MENEVILLERS (60)

DOSSIER ENREGISTREMENT

AU TITRE DE LA RUBRIQUE 2781-1-b

Réponse aux remarques de la DREAL de l'Oise

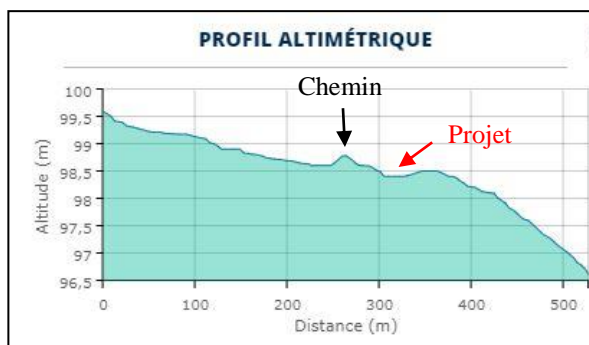
La page 44 du dossier précise qu'« en cas de précipitations importantes, le solde des eaux ne pouvant pas être injectées dans les digesteurs, sera dévié par un bypass et rejoint le bassin d'infiltration ». Ces eaux devront transiter dans le bassin de décantation avant infiltration.

La page 44 du dossier mentionne également qu'« un talutage autour du site permettra également un gros volume de rétention ». Ce talutage autour du site est cité à plusieurs reprises dans le dossier.

Pour rappel, l'article 640 du code civil proscrit l'« élévation de digue qui empêche cet écoulement » par le propriétaire inférieur et « le propriétaire supérieur ne peut rien faire qui aggrave la servitude du fond inférieur ». De ce fait, le projet ne doit pas empêcher l'écoulement des eaux à partir des terrains amont dès lors que cet écoulement est naturellement dû au relief des lieux. C'est pourquoi, le pétitionnaire n'aura pas recours à la mise en place d'un talus si celui-ci fait obstacle au ruissellement des eaux pluviales sans la gestion de celles-ci au préalable.

- Les boues du bassin de décantation et d'infiltration seront reprises par des entreprises agréées.
- En cas de fortes précipitations, les eaux seront envoyées vers le bassin de décantation, avant d'être envoyées vers le bassin d'infiltration.
- Le taluage ne se fait pas tout autour du site. Effectivement, il y aura uniquement un merlon à l'Est du site, n'empêchant pas le ruissellement des eaux pluviales, l'axe de ruissellement étant d'Ouest en Est.

Ce merlon est nécessaire pour la retenue des 2 cuves de méthanisation. Le changement a été effectué dans le dossier.

Bassin versant du projet

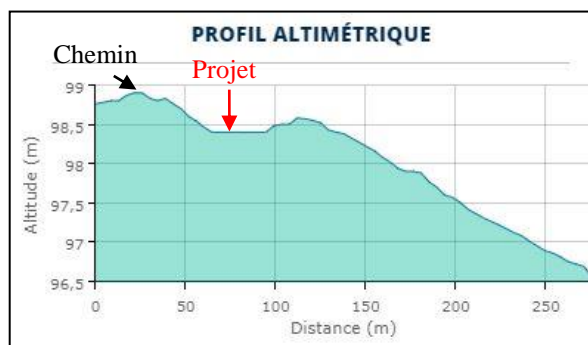
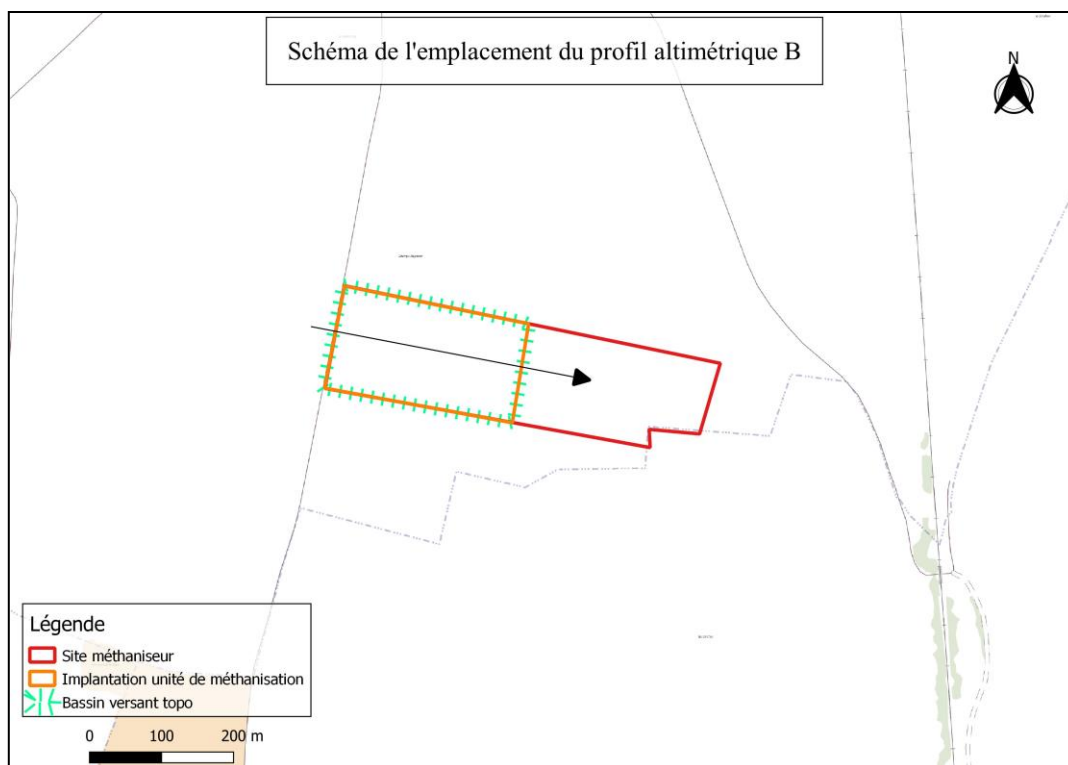
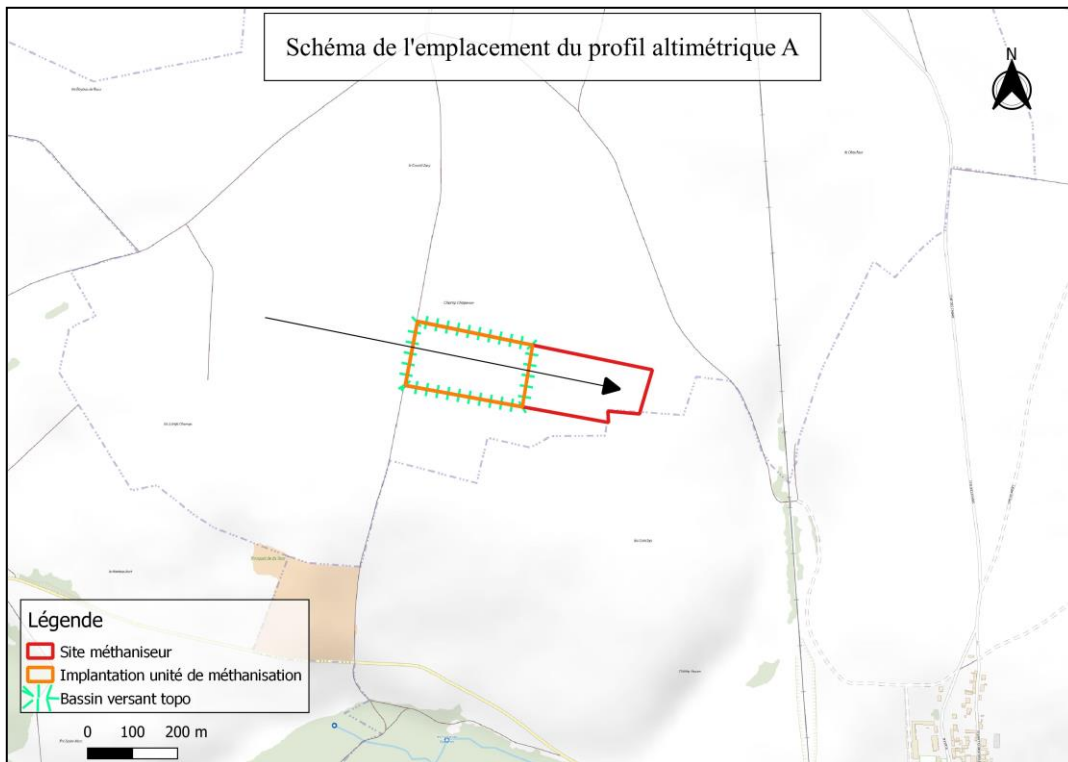
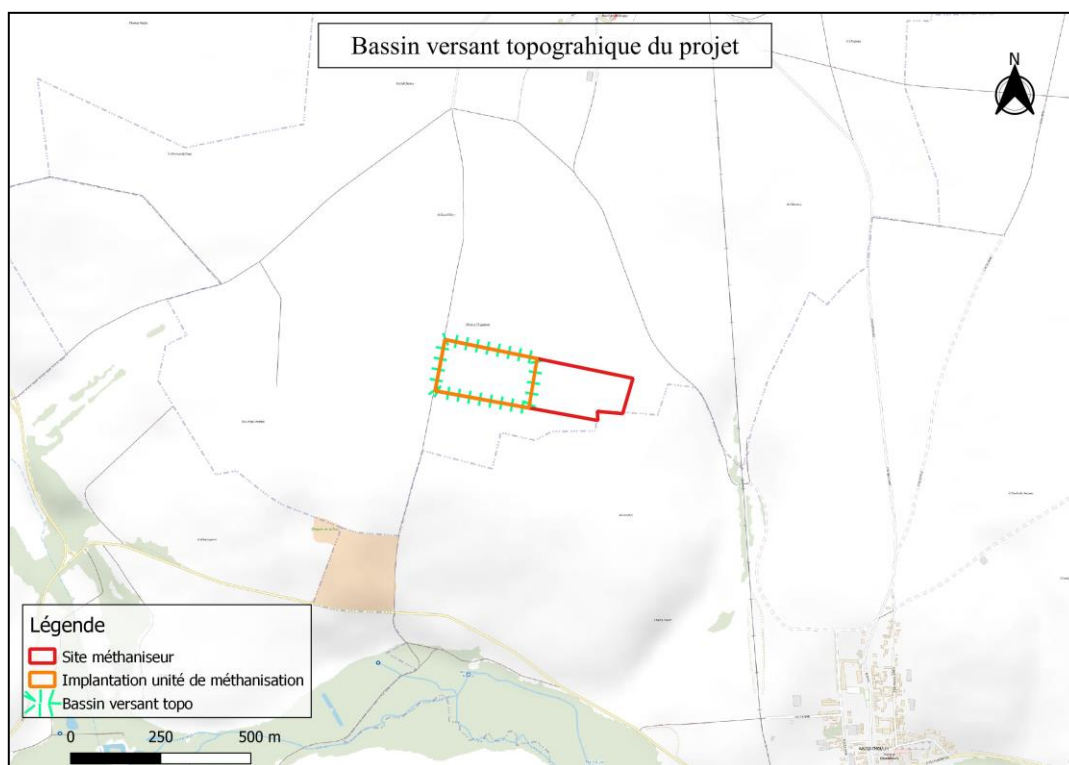
En effet, le bassin d'infiltration prévu est dimensionné pour gérer les eaux du site mais celui-ci ne prévoit pas la gestion des eaux de ruissellement du bassin versant intercepté. Le pétitionnaire précisera la superficie de celui-ci, même si celle-ci s'avère nulle, et le justifiera. Si elle ne s'avère pas nulle, un calcul de dimensionnement d'ouvrage sera apporté pour gérer les eaux de ruissellement en amont du site.

Selon les profils altimétriques établis au niveau de la futur méthanisation (a et b), à l'aide de *géoportail*, le bassin versant topographique du projet est limité à la parcelle. Effectivement, le chemin se trouvant en amont étant surélevé et, le projet se trouve dans une petite cuvette.

De ce fait, le bassin versant topographique du projet est bien limité à la parcelle du projet avec prise en compte de la partie du chemin menant au méthaniseur. Ci-dessous est représenté le bassin versant topographique du projet.

La surface du bassin versant topographique retenue est donc la surface de la parcelle soit 3,455 ha.
